Revisión y Aprobación del Plan de Inversiones en Transmisión para el Área de Demanda 5

Período 2025-2029

Lima, junio 2024

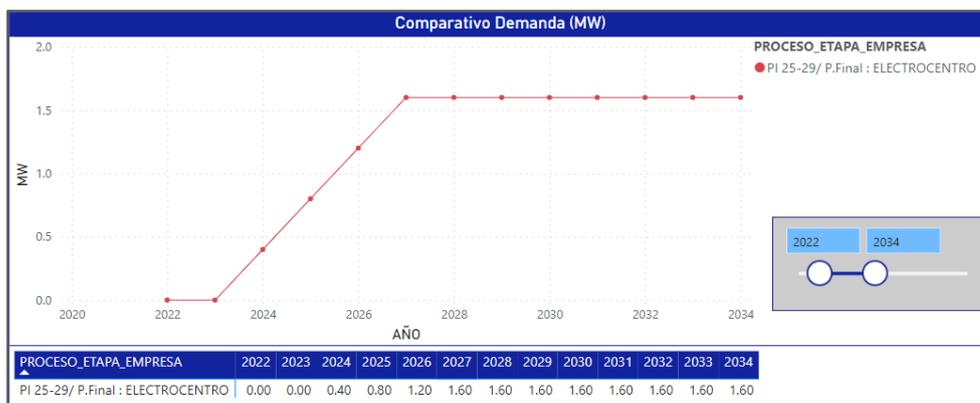
Ello se debe a que la proyección de demanda determinada por Osinergrmin es menor a la proyectada por ELECTROCENTRO; debido a que Osinergrmin no ha considerado las nuevas cargas incorporadas en la proyección para el AD5 por no estar debidamente sustentadas por ELECTROCENTRO.

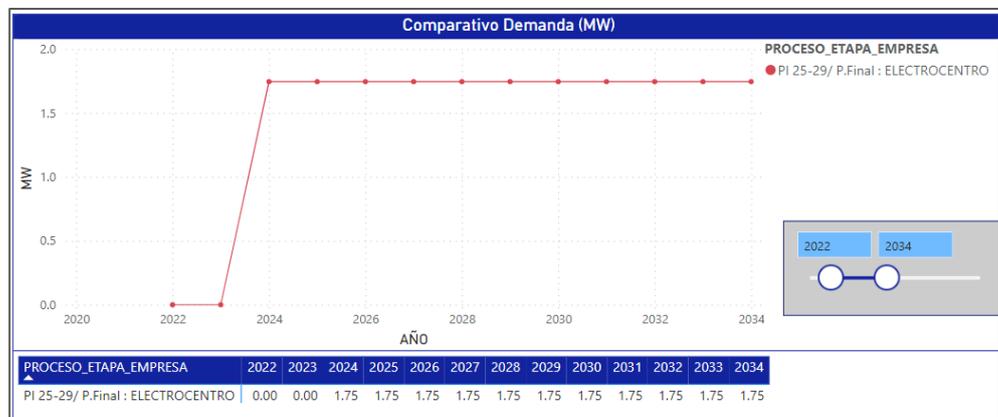
Ello se debe a que la proyección de demanda determinada por Osinerghmin es menor a la proyectada por ELECTROCENTRO; debido a que Osinerghmin no ha considerado las nuevas cargas incorporadas en la proyección para el AD5 por no estar debidamente sustentadas por ELECTROCENTRO.

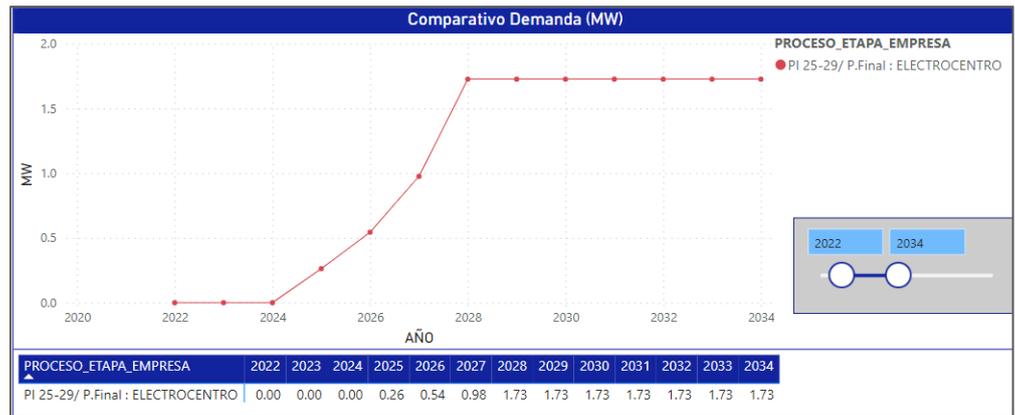
Ello se debe a que la proyección de demanda determinada por Osinerghmin es menor a la proyectada por ELECTROCENTRO; debido a que Osinerghmin no ha considerado las nuevas cargas incorporadas en la proyección para el AD5 por no estar debidamente sustentadas por ELECTROCENTRO.

Diagrama Unifilar / Estado Actual / SET Yaupi 138 kV.

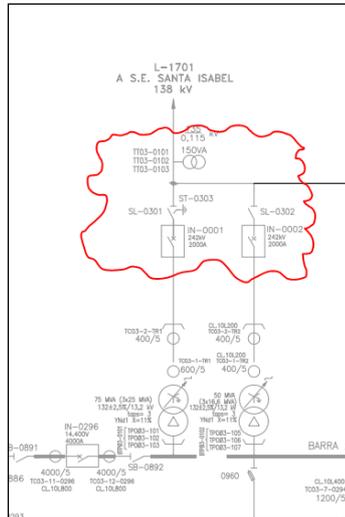
Al respecto, se verifica que STATKRAFT argumenta su solicitud dada la necesidad de realizar una barra en 138 kV en la SET Yaupi con la finalidad de mejorar la confiabilidad y seguridad de la conexión entre la SET Yaupi (STATKRAFT) y la SE Oxapampa mediante la ejecución del proyecto “Celda de Acoplamiento en 138 kV en SET Yaupi” que fue aprobado a ELECTROCENTRO en la modificatoria del PI 2017-2021 para el año 2021.

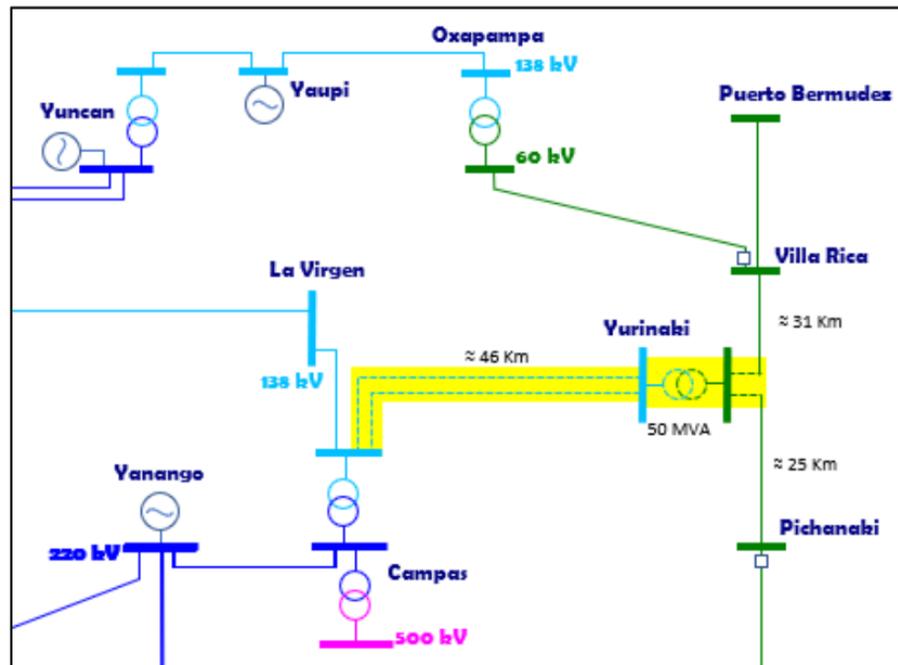
Ahora bien, respecto al proyecto solicitado por ELECTROCENTRO, contempla una salida de línea en 138 kV que dependerá de reconvertir el patio de 60 kV (actualmente) de la SET Renovandes a 138 kV, que si bien, ELECTROCENTRO ha mencionado que la reconversión en 138 kV es una realidad futura por parte de las empresas EGE SANTA ANA (propietario de la CH Renovandes) y VARI ENERGÍA (propietario de la futura CH Anashironi); no obstante, a partir de la información solicitada a ELECTROCENTRO en la etapa de observaciones – *numeral 53) del ANEXO A del Informe Técnico N° 086-2024 de la PREPUBLICACIÓN* – se ha verificado que en lo referente a las coordinaciones, la última información refiere a la fecha de diciembre de 2022, por lo que no se adjunta coordinaciones más recientes al año 2023 que permitan conocer la etapa, fase y nivel de aceptación por parte de EGESA y VARI ENERGÍA, para el uso de sus instalaciones reconvertidas a futuro en 138 kV, por lo que existe un grado de incertidumbre para la conexión de la salida de línea en 138 kV del proyecto solicitado por ELECTROCENTRO.

Asimismo, a partir de las Opiniones y Sugerencias, ELECTROCENTRO ha solicitado aprobar una línea en doble terna RENOVANDES – YURINAKI en 60 kV para cubrir la contingencia N-1 del sistema selva central a partir del año 2026, por lo que en base al análisis desarrollado en el Anexo A del presente informe, se determinó que no se acoge lo solicitado, puesto que en la “Propuesta de Actualización del Plan de Transmisión 2025-2024”, publicada el 31 de mayo de 2024, el COES determinó por razones de confiabilidad “N-1” para el sistema Selva Central el proyecto ITC “Enlace 138 kV Campas – Yurinaki, ampliaciones y subestaciones asociadas” con fecha requerida para el sistema al año 2030. Por lo tanto, dentro del contexto mencionado, no amerita aprobar en el Plan de Inversiones un proyecto con características similares que resuelva la misma problemática.

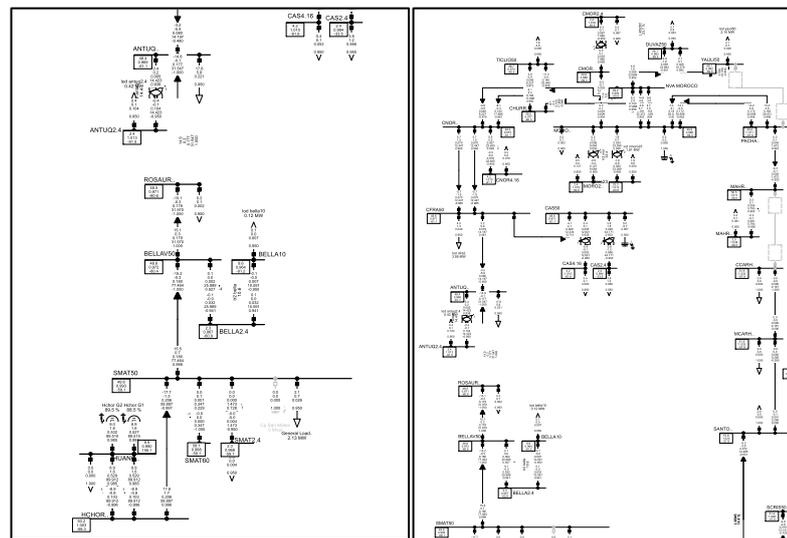
En consecuencia, al no disponer de la respuesta del tercero (Minera Cobriza) y considerando que sólo se dispone de información reportada – hasta el año 2020 – para la renovación del Elemento, no se considera razonable que la demanda eléctrica del AD 5 tenga que asumir costos por daños de terceros a instalaciones que actualmente vienen siendo reconocidos tarifariamente por dicha demanda.

Sin perjuicio de lo mencionado, a raíz de la información reportada por la empresa se evidenciaría que la responsabilidad del daño ocasionado es la unidad minera. Asimismo, no se ha presentado la respuesta al Memorandum GTT-025-2020 por parte de la unidad minera que, de asumir su responsabilidad de los daños ocasionados, no sería necesario lo solicitado puesto que incurriría a una duplicidad de inversiones.

2. Aprobar dos celdas de transformador en la SET Yaupi

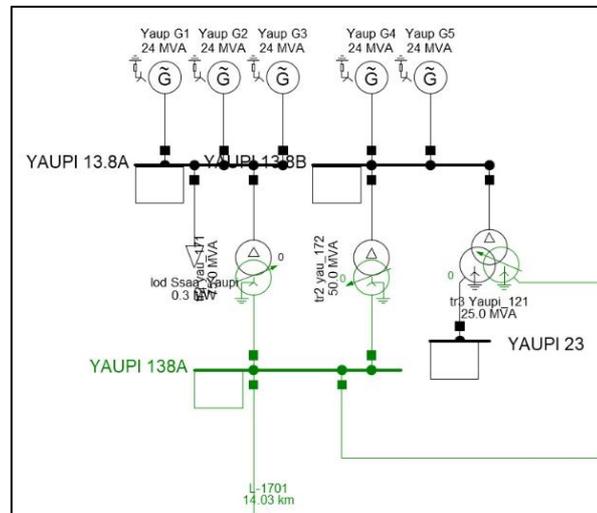
STATKRAFT señala que, las dos celdas de transformador en 138 kV, no aprobadas por Osinergmin en la PREPUBLICACIÓN para la creación de la barra en 138 kV en la SET

Yaupi, son elementos que ya han cumplido su vida útil y que tienen una antigüedad mayor a 30 años.
